## Beschlussvorlage

**Vorhabenbez. Bebauungsplan "Grundfeld-Nordwest"; Abwägung der Stellungnahmen aus der frühzeit. Bürger-/Behördenbeteiligung (§§ 3 Abs. 1, 4 Abs. 1 BauGB), Billigung d. Entwurfs für die förmliche Bürger-/Behördenbeteiligung (§§ 3 Abs. 2, 4 Abs. 2 BauGB)**

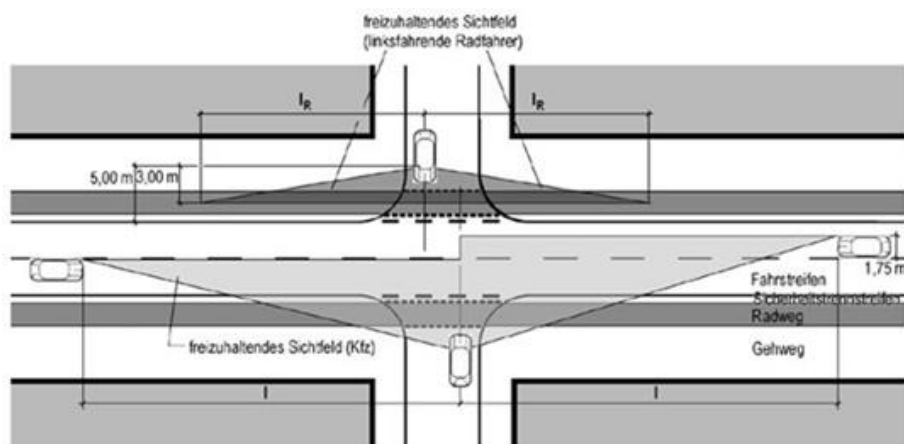
- 2) *Entlang der Staatsstraße dürfen bauliche Anlagen bis zu 40 m Entfernung - gemessen vom Rand der Fahrbahndecke - (sog. Baubeschränkungszone) gemäß Art. 24 Abs. 1 BayStrWG nur im Einvernehmen mit der Straßenbaubehörde erteilt werden. Die entsprechende Baubeschränkungszone ist im Bauleitplan bereits dargestellt und nur noch textlich zu erwähnen.*

***Zu Ziffer 5) wird festgestellt: Die Stadt Bad Staffelstein und der Vorhabenträger nehmen positiv zur Kenntnis, dass die ggf. notwendig werdenden Ausnahmebefreiungen in Aussicht gestellt werden. Die geforderten Abstände des bisher auf Privatgrund festgesetzten Pflanzgebotes entlang der St 2198 und des straßenbegleitenden Geh-/Radweges wurden geprüft und auf dieser Grundlage nochmals geringfügig lagemäßig angepasst. Auf diese Weise ist sichergestellt, dass zwischen der Außenkante der Pflanzgebotsfläche und dem Schwarzdeckenrand ein Mindestabstand von durchgehend 7,50 m eingehalten ist. Innerhalb der mit einer Breite von 6,0 m vorgesehenen Pflanzgebotsfläche kann die künftig straßenseitig nächstgelegene, erste Pflanzreihe in einem Mindestabstand von 2,50 m zur Schwarzdecke des Geh-/Radweges forderungsgemäß problemlos untergebracht werden. Eine entsprechend konkretisierende Festsetzungsformulierung wird in der Planurkunde ergänzt. Der Abstand zwischen dem von H & P vermessungstechnisch exakt erfass-***

**ten Schwarzdeckenrand der St 2197 und der Pflanzgebotsfläche ist zwischenzeitlich nachrichtlich mit einer entsprechenden Maßkette (7,50 m) vermaßt.**
